HØRINGSSVAR
SKT. HANS GADE VEST

Vi har i vores forening gennemgået Kubens forslag, hvor de i samarbejde med Københavns kommune har fremlagt et forslag til sammenlægning af gårdene i det der hedder Skt. Hans Kareen VEST.

HØRINGSSVAR
SKT. HANS GADE ØST

GÅRDUDVALGETS KOMMENTARER AUG. 2014 → SE BIJAG

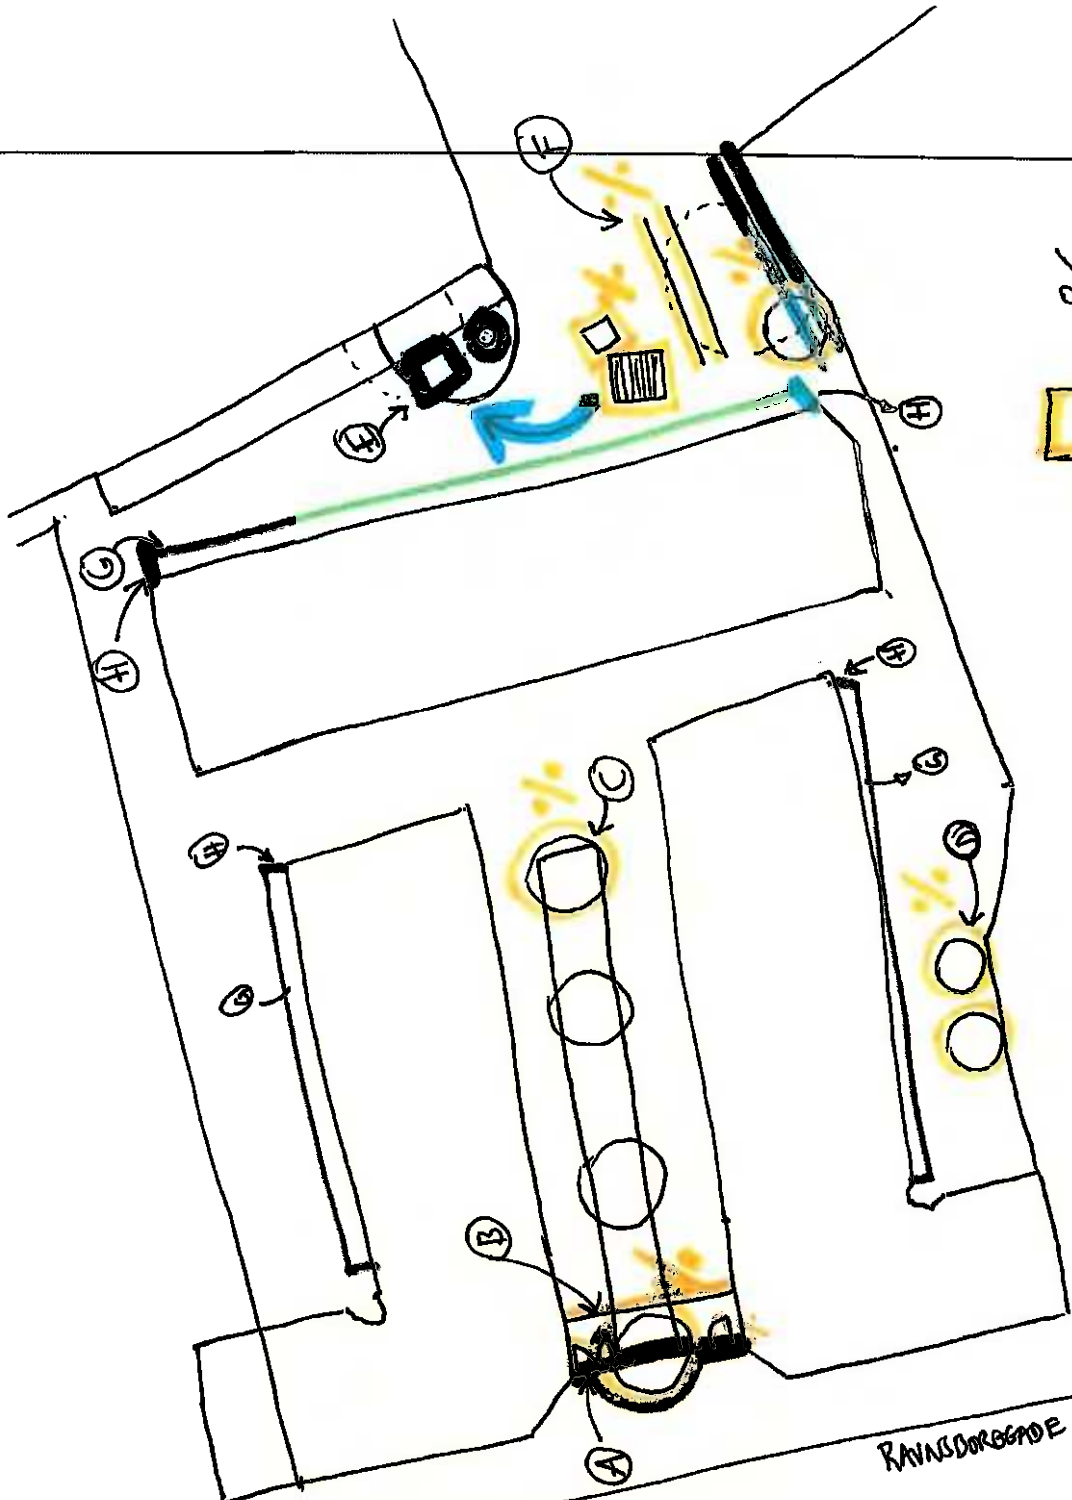
A : Vi foreslår at den ændres til en samlet låge (i porten) med en gående og en stående låge. Den gående låge skal sidde til højre og åbne hensigtsmæssigt til passage også med cykler og barnevogne. Den stående låge skal bruges til nødkørsel.

B: Udvalget foreslår en fremrykning af lågen til hjørnet ved dørene til hhv. Barnevognsskur og galleri. Således at man undgår en oplagt cykelparkeringsplads og tisseri op af lågen (fordi der er et indhak)

- der skal ikke placeres et træ foran hegnet, men vi tilskynder en IKKE tissevenlig beplantning
- vi foreslår, at man i gårdanlægget laver selvstændig låsning, dvs. at vi har mulighed for at bruge alle låger anlægget som udgang, men kun egen låge som indgang, grundet den store "gå-i-byen-kultur" der er under fortsat optrapning i området, og som beboerne allerede er svært generet af. (se skrivelsen pkt. Ad 3, 3.4.)

C: Vi vil undgå træer her for at sikre mest lysindfald, til særligt lavt liggende boliger og af hensyn til f.eks. brandbiler.

D: Vi vil undgå træer på denne placering for at sikre mest lysindfald som muligt.

E: Legehuset er flyttet fra sin nuværende placering. Vi vil gerne flytte det tilbage og bevare det wiew som sammenlægningen skaber. Vi vil gerne sikres grøn gummibelægning, da legehuset gerne må være et der kan klatres på.

F: Den flyttes ud til højre i anlægget og kører parallelt med muren ind til mellemfolkeligt samvirke for på den måde at skabe en mere harmonisk passage i gården, og mindske trafikken foran vores lavtliggende stuelejligheder.

G: Områderne langs stuelejlighederne skal på **baghusene** bestå af en kombination mellem begrønning og fast belægning (eksisterende belægning). Udvalget foreslår 2/3 fast belægning og 1/3 begrønning.

H: Afskærmning i form af hegn der begrønnes ved hjørnerne til baggården. Det skaber en afstand til stuelejlighederne når folk kommer rundt om hjørnerne, og skabe en bedre harmoni med de passager der er til hhv. Gården Nørrebrogade 20-24 og ungdomsboligerne.

Gesundheitskommissioner, Aug. 2014 → se. DING

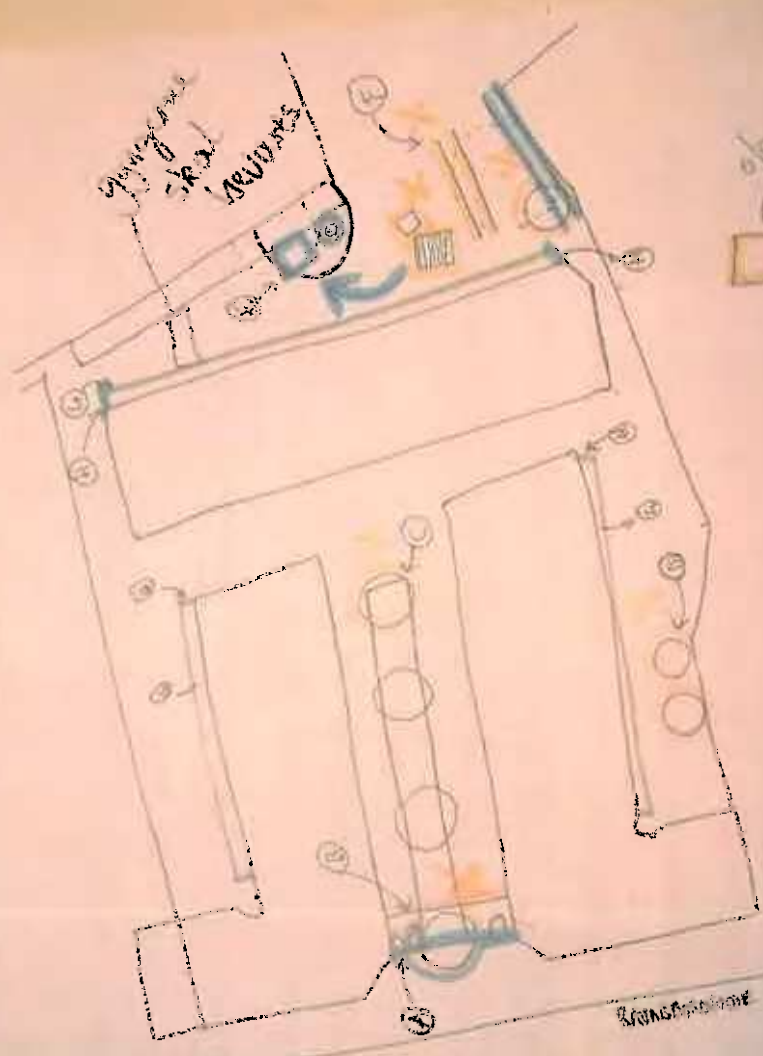
- A. Lige Ja tak med henv.
B. ← Venligheden Suzie + Mariana
C. Træ :-? Beholde de 2 der er
D. samt vore brønde med
spot og kulelys. Vi vil gerne
have det privatliv.
E. OK Tilbage på sin plads.
F. INGEN passage!
G. Svært med grøn belægning under
altanerne og der skal vandes
meget. Desuden er der næsten
ingen sol i baggården 7 og 7 a
Så det er begrænset hvad der
kan gro!
Behold vores smukke forgård
som den er. Den bliver ofte
fotograferet af forbigående Tnk

Vores gårdhave som den ser ud i dag

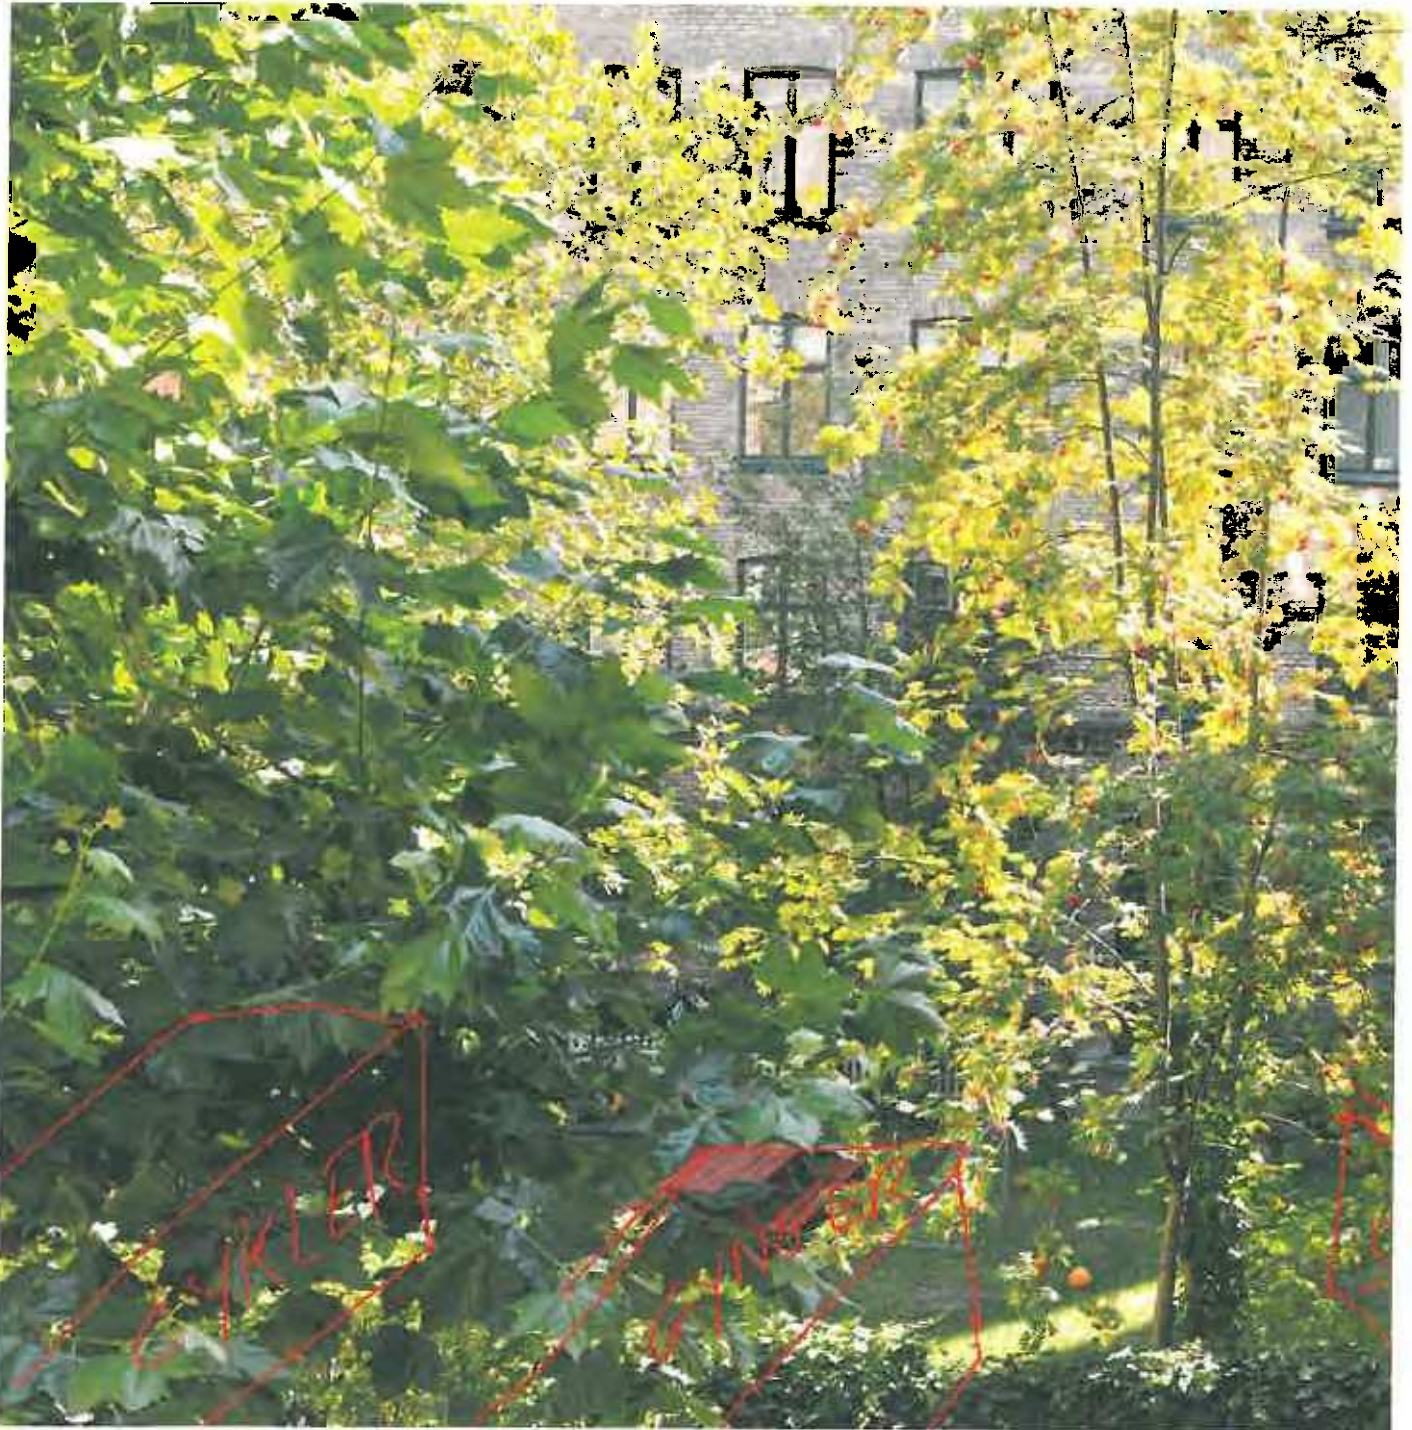
Hvis projektet gennemføres vil det bl.a. betyde at græsplænen og bøgehækken vil blive erstattet af skrald fra Fælledvej 14 og 16, et 25km² storskraldsskur og et stort cykelstativ

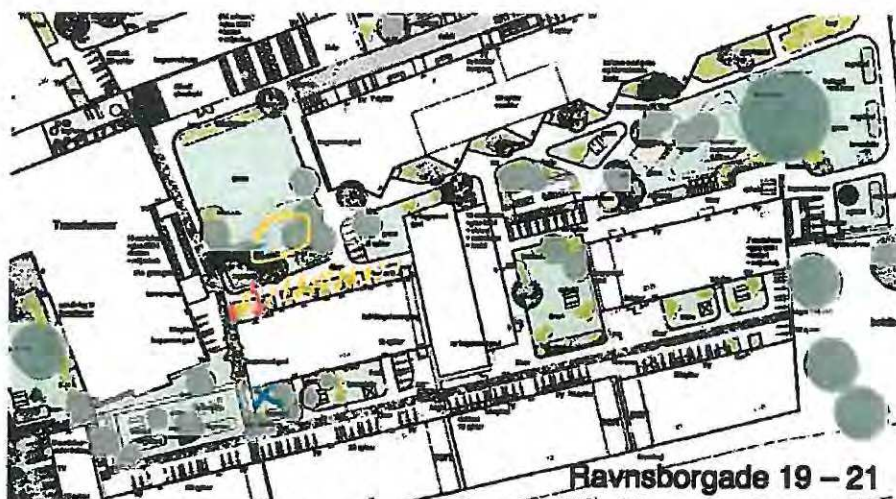
Lige nu har vi en hvid væg som reflekterer lys ind i lejlighederne, det er skønt, men den bygning vil i jo rive ned. Men hvis i i stedet bare planter for høje træer tager det lyset, selvom det selvfølgelig skærmer for blikke, men det er virkelig en balance (markeret med lilla).

På en anden side af huset (markeret med blå kryds) er der en lille græsplæne på jeres plan. Det ser jo hyggeligt ud, men det skal bare ikke ske. Jeg skal ikke have folk siddende i forlængelse af min stue nærmest, for på den græsplæne vil folk jo nok sidde og grille eller stå og ryge hvis der kommer et bord. Nej tak. Hvis folk sidder oppe på bordene, er det bare akavet hele tiden at skulle tage stilling til øjenkontakter. Folk tager desværre ikke enormt meget hensyn, og hvis de har gæster gør gæsterne slet ikke. Det har endda ført til at folk ik kan styre deres gæster og tisser op ad muren, hvilket er pænt ubehageligt når man sidder på den anden side. Hvad med et lokum i gården? :)

Det der lyder spændende for mig er den der taghave (markeret med turkis farve). Her vil jeg foreslå en slappe af oase, for man har bare ikke lyst til at sidde på et tæppe i en gard så alle kigger ned på en. Men sidder man deroppe har man måske bedre ro til fordybelse, til at slappe af eller til at tage arbejde med ud. Jeg vil foreslå at man laver en lang liggestol inspireret af dem de har i High Line Park i New York (billede vedlagt). Jeg ved ikke hvordan solen rammer deroppe jo, men det ville være en kæmpe værdi at få sådan et sted, og gerne med smukke autentiske vilde planter selvfølgelig, som er nemme at holde / passer sig selv så vi kan minimere udgifter til vedligeholdelsen.

Med hensyn til begrønning på endevæggen på vores bygning (markeret med grønt), så vil jeg bare sikre mig at dette ikke gør noget for bygningens tilstand, dvs. at der ikke er fare for at udvikle svamp i bygningen, lave flere revner eller lign. skader, ved at gøre dette.
